Réponse à la demande de compléments du 15 septembre 2021

Retrait de l'éolienne E4bis

Parc éolien de Marguerite

Communes de Payns et Savières
Département de l'Aube (10)
Mars 2022

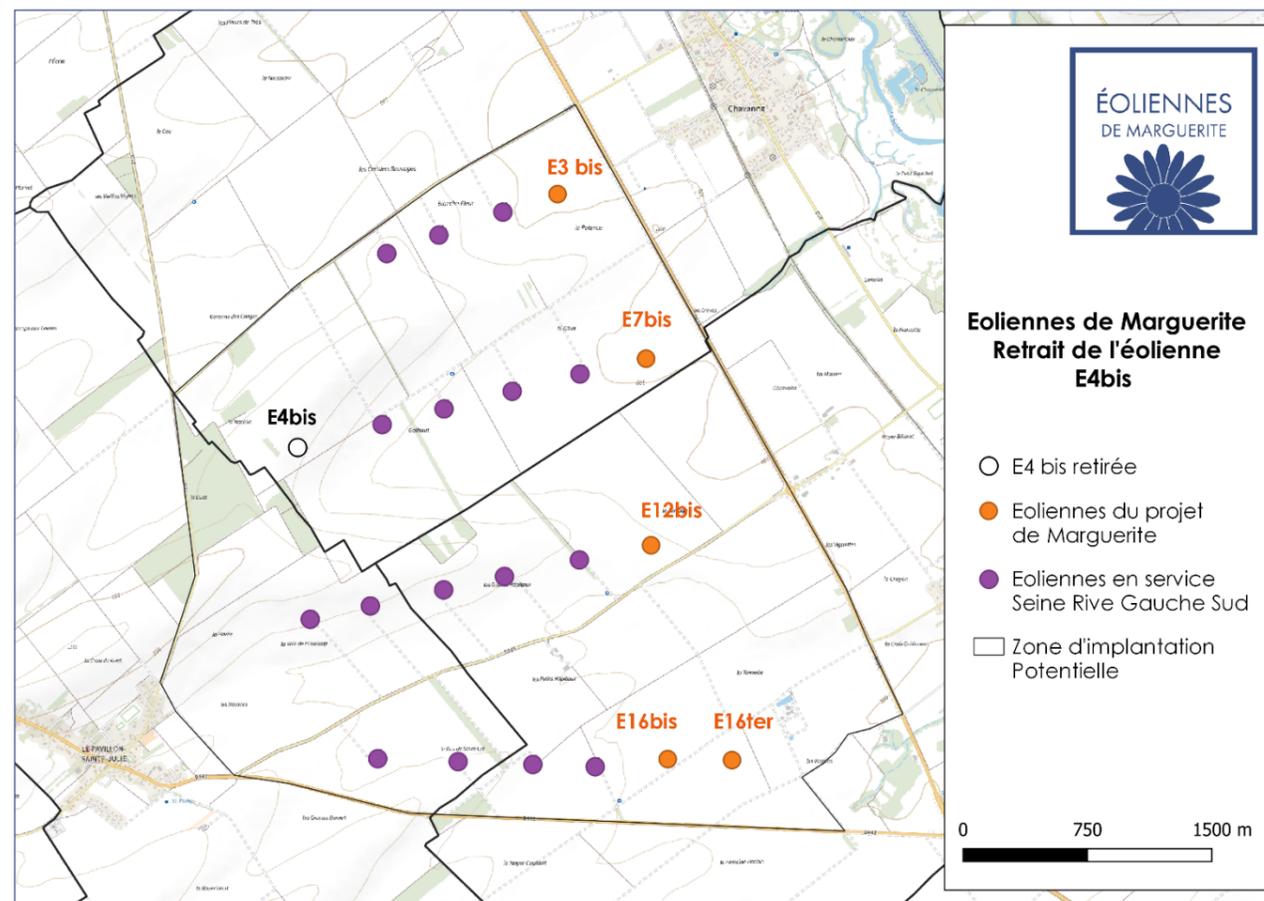
Le projet d'implantation de l'éolienne E4bis ayant reçu un avis défavorable de la part de la Direction de la Sécurité Aéronautique d'Etat, le pétitionnaire a choisi de retirer ce mât de son projet. Ainsi, l'ensemble de la demande d'autorisation environnementale a été actualisé afin de présenter un projet acceptable vis-à-vis de la sécurité du radar des forces armées de Romilly.

Le présent projet Eoliennes de Marguerite se compose donc de 5 éoliennes et de 2 postes de livraison (contre 6 éoliennes déposées dans le projet initial) et constitue une extension du parc éolien de Seine Rive Gauche Sud, sur les communes de Payns et de Savières.

Les coordonnées, gabarits, puissances envisagées des 5 éoliennes et des deux postes de livraison restent inchangés vis-à-vis du dépôt initial. Seule l'éolienne E4 bis fait l'objet d'un retrait du projet.
